COMITATO
ELETTROTECNICO
ITALIANO

Norma CEI 0-16

**Regola tecnica di riferimento per la connessione di Utenti attivi
e passivi alle reti AT ed MT delle imprese distributrici di energia
elettrica**

Foglio di interpretazione F1

Figura 1- Circuito di riferimento per rete a NI

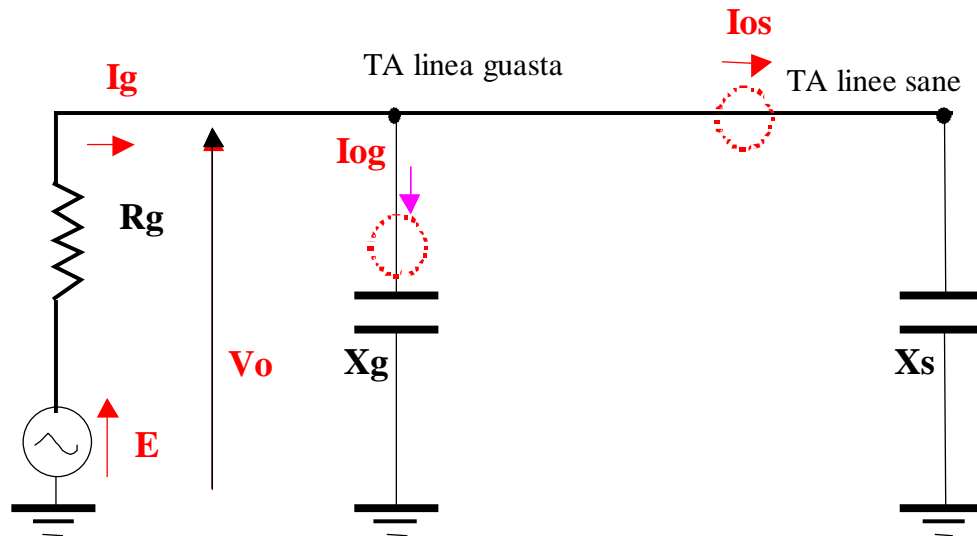
Domanda

Si richiede di indicare il circuito di riferimento per le prove prescritte.

Il circuito di riferimento per le prove di cui alla tabella 18 è indicato in Figura 1 dove

- $E=20000/\sqrt{3}$ (V)
- $I_{os} + I_{og}$ = corrente di guasto monofase a terra della rete a NI (A)
- $X_s / (X_s + X_g) = 0,05$ (si ipotizza quindi che il contributo della rete utente alla totale corrente capacitiva di guasto monofase a terra sia pari al 5% del totale)

La corrente di prova con cui alimentare la protezione è I_{og} .

La R_g da utilizzare per la prova 4, 8, 12, 16 indicate nella attuale tabella 18 devono essere pari a 6000Ω , per cui la tabella 18, nel suo complesso, deve leggersi
